**Intendencia  
Montevideo**

*REPÚBLICA ORIENTAL DEL URUGUAY  
PROGRAMA DE SANEAMIENTO DE MONTEVIDEO - VI ETAPA (PSU VI)  
PRÉSTAMO BID 5410/OC-UR*

**LICITACIÓN PÚBLICA INTERNACIONAL N°541005/24**

**PREGUNTAS 202 A 208**

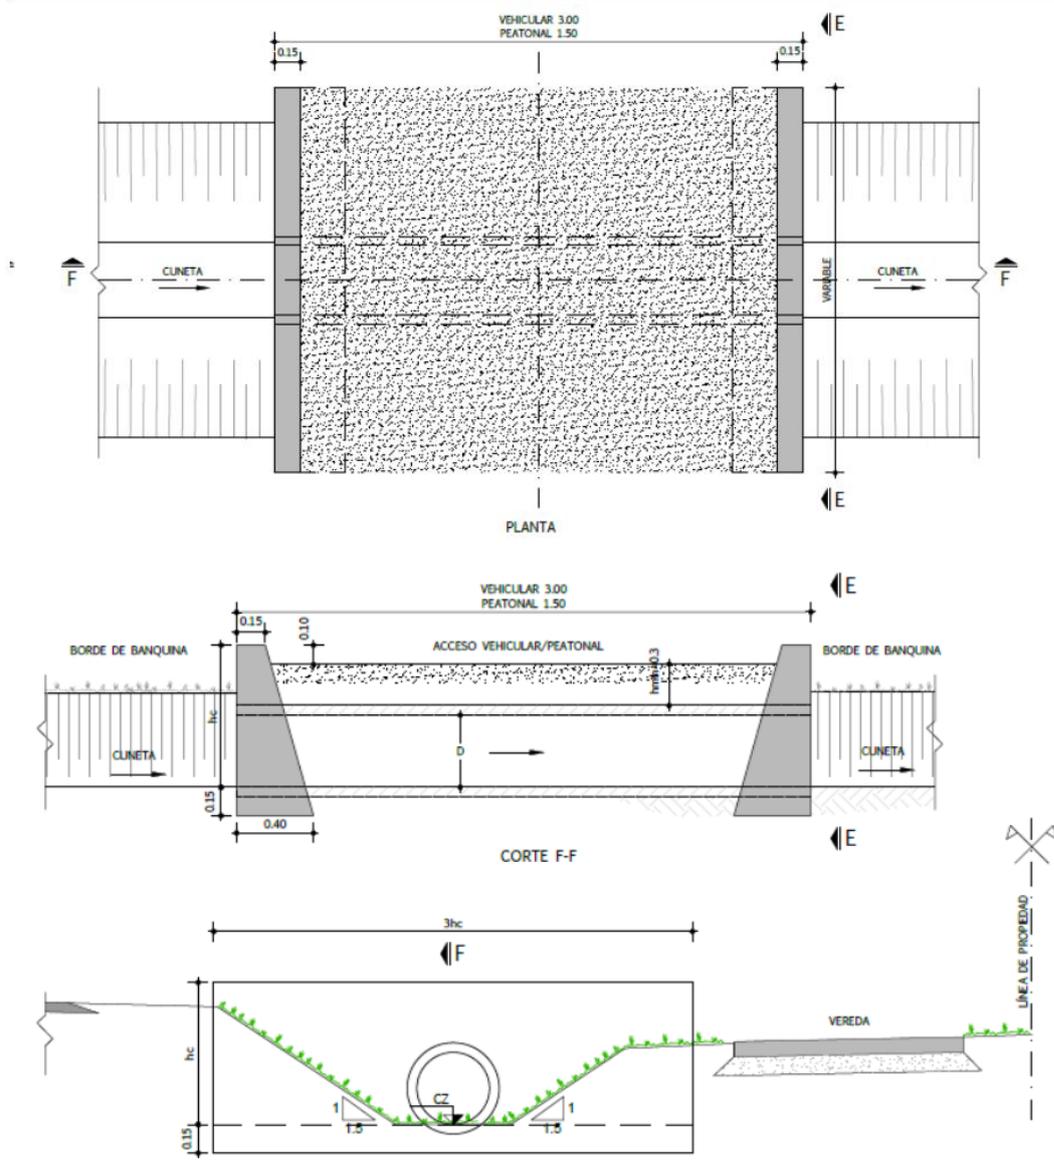
En relación a las respuestas recibidas, entendemos los rubros 2.1.8 a 2.1.10 se deben cotizar según el detalle de la respuesta Nº74. Favor confirmar, y definir qué tipo de hormigón se exigirá para las losas y los cabezales.

Es correcta la interpretación y se deberán cumplir las especificaciones en notas del plano DR-DE10.
